חוות דעת הנדסית - בדק בית

מספר דוח: 1978

סוג הנכס: דירת מגורים יד שניה, 5 חדרים

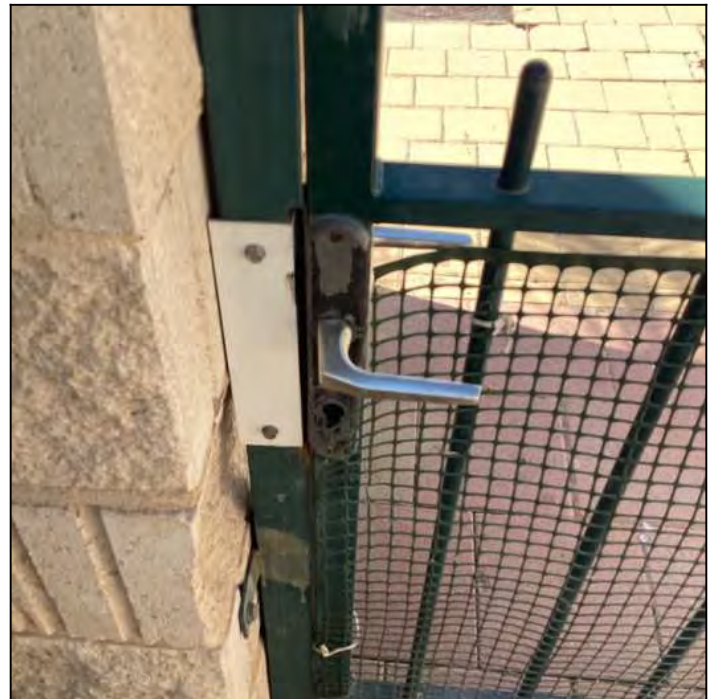
שער כניסה תקוע	8.5 ממצא
כניסה ראשית	מיקום
קושי רב בזמן פתיחה וסגירה. לא קיימת אפשרות לנעילה. מנגנון הנעילה מפריע לפתיחה וסגירה תקינה.	הערה
יש להחליף כלל מנגנון הנעילה	המלצה
400 ש"ח (מחיר ליחידה: 400 ש"ח, כמות: 1 קומפ')	מחיר

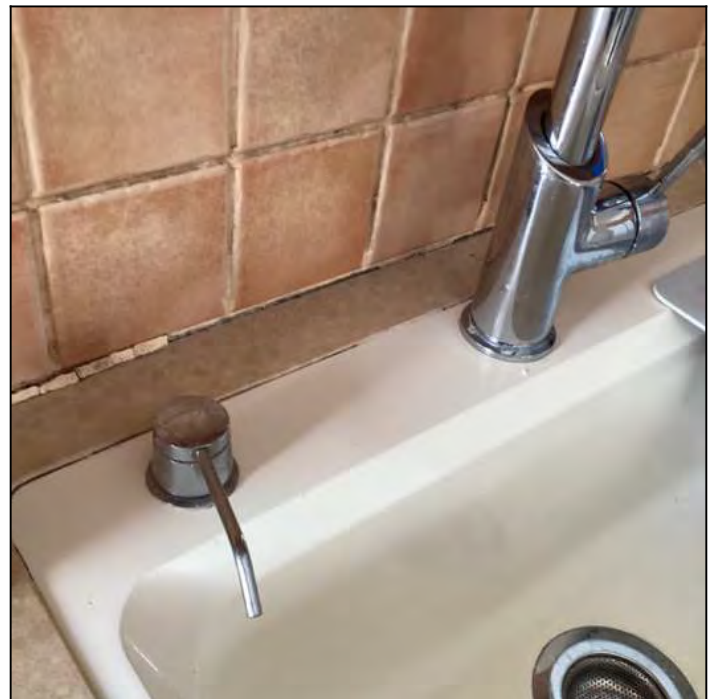
9.1 ממצא	חסר סיליקון לאיטום להגנה מפני מים
מיקום	מטבח
הערה	כלל חיבור בין שיש לקרמיקה
המלצה	יש לחרוץ איטום קיים ולנקות היטב ולאחר מכן להוסיף סיליקון לצורך מניעת כניסת מים
מחיר	350 ש"ח (מחיר ליחידה: 350 ש"ח, כמות: 1 קומפ')

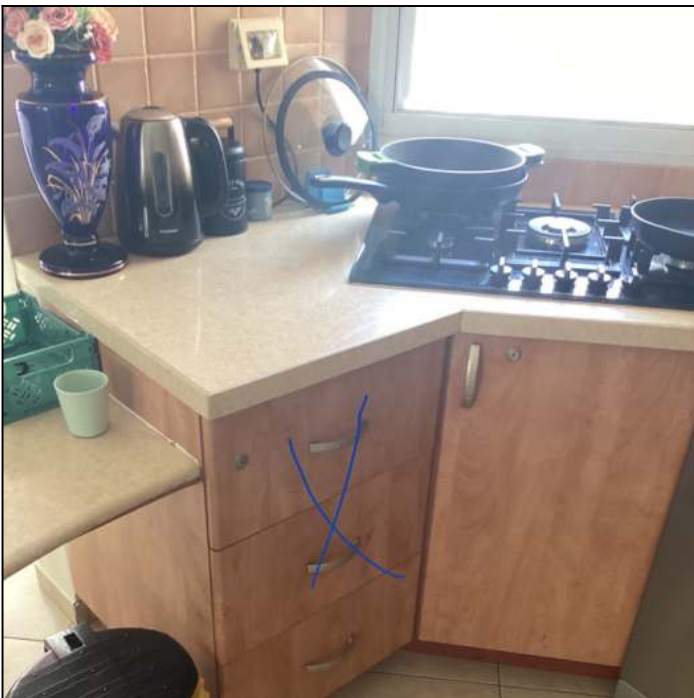
11.1 ממצא	דלתות ומגירות לא מכוונות
מיקום	מטבח
המלצה	יש לבצע כיוון
מחיר	250 ש"ח (מחיר ליחידה: 250 ש"ח, כמות: 1 קומפ')

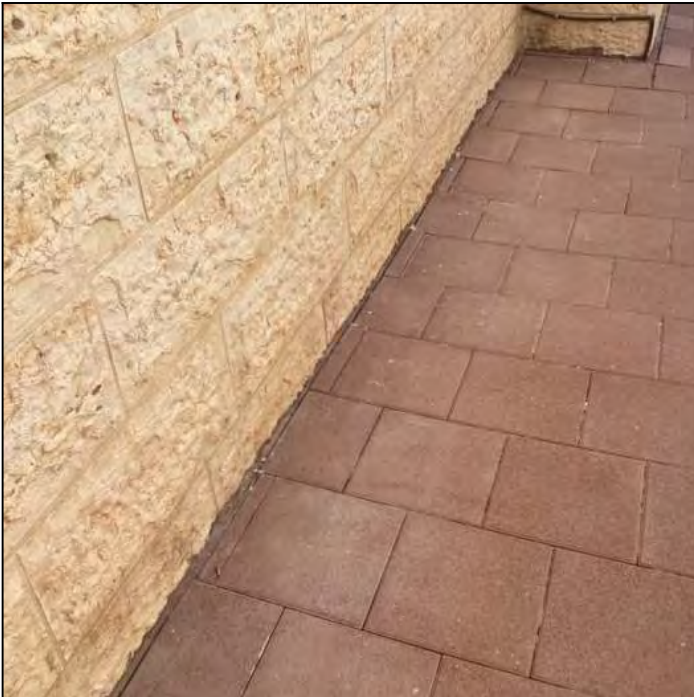
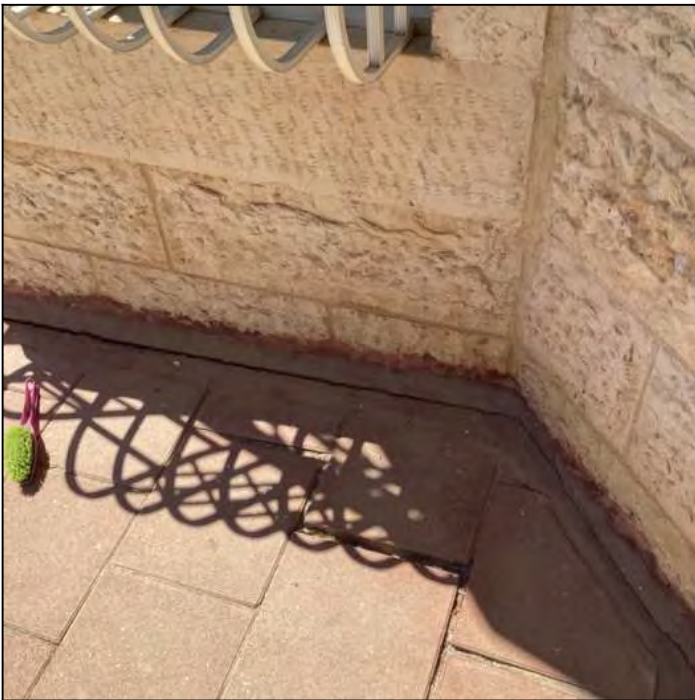
12.1 ממצא	איטום חיצוני סביב המבנה
מיקום	חצר
המלצה	יש לבצע איטום סביב כלל המבנה ובמקומות אשר האיטום נסדק יש לתקנו
מחיר	1,500 ש"ח (מחיר ליחידה: 1,500 ש"ח, כמות: 1 קומפ')
